## Referencia: Observaciones Técnicas a las obras de infraestructura sanitaria ejecutadas en la Calle Corvalán en Villa 20

**Referencia: Observaciones Técnicas a la documentación correspondiente a la Infraestructura de Villa 20 y Barrio Papa Francisco presentada por la SSHI y el IVC**

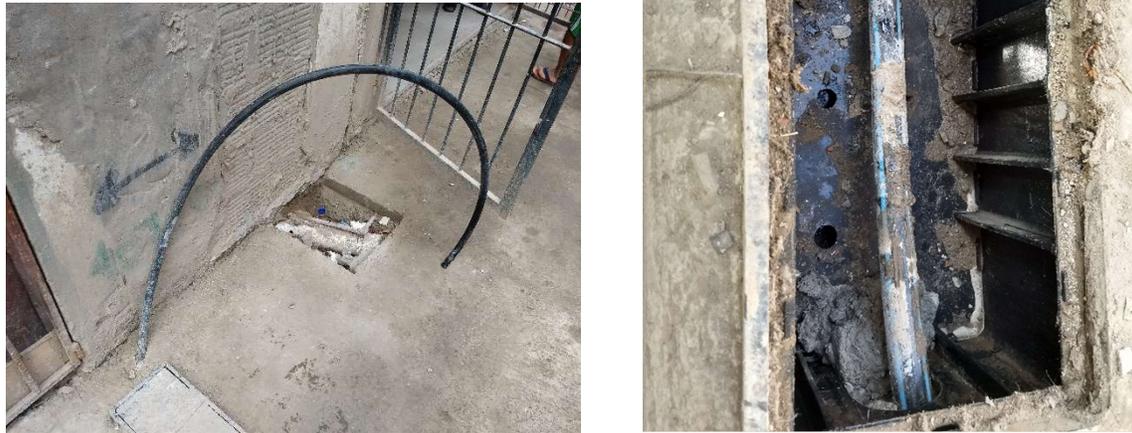
**Figura 1.** No se observa sobre la calle Corvalán el Cartel de Obra donde se consigne el nombre de la obra, número de expediente, organismo de gobierno responsable de la obra, empresa/contratista de obra, monto del contrato y los plazos de ejecución.

**Figura 2.** En la esquina de Chilavert y Corvalán se observa un pozo de importantes dimensiones (1 metro X 2,3 metros X 45 cm de profundidad). Se observa un poste de madera con riesgo de descalzarse en el borde del pozo. No se observa señalización ni cercado o vallado del pozo.

**Figura 3.** La circulación en la esquina de Chilavert y Corvalán se encuentra restringida. No se han habilitado senderos peatonales seguros.

**Figura 4.** Se observan restos de cámaras premoldeadas con agua y residuos sobre la calle Corvalán.

**Figura 5.** Sobre la calle Corvalán a pocos metros de la esquina se observa una cámara con encofrado sin tapa de 0,80 metros X 1,20 metros y 1 metro de profundidad. La cámara presenta 40 cm de agua y residuos. No se observa señalización ni cercado o vallado de la cámara.

**Figura 7.** Instalación Típica domiciliaria de agua potable.

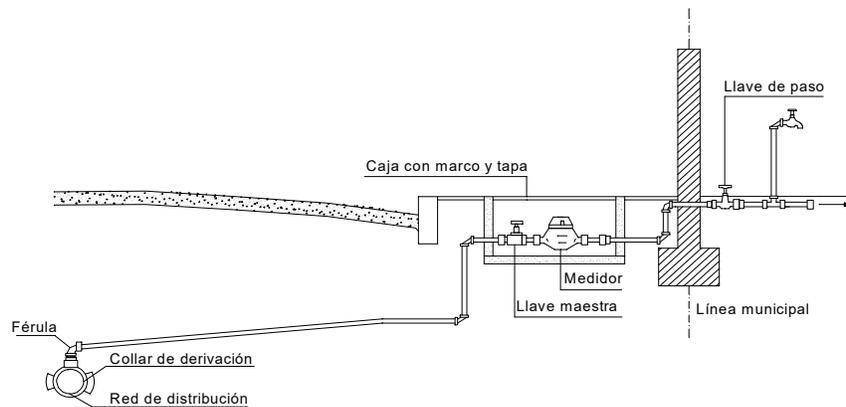
**Figura 6.** No se ejecutaron las conexiones domiciliarias a la red de agua. Las cajas domiciliarias no cuentan con medidor y ni con elementos de cierre. A continuación, se presenta un esquema típico de conexión domiciliaria.
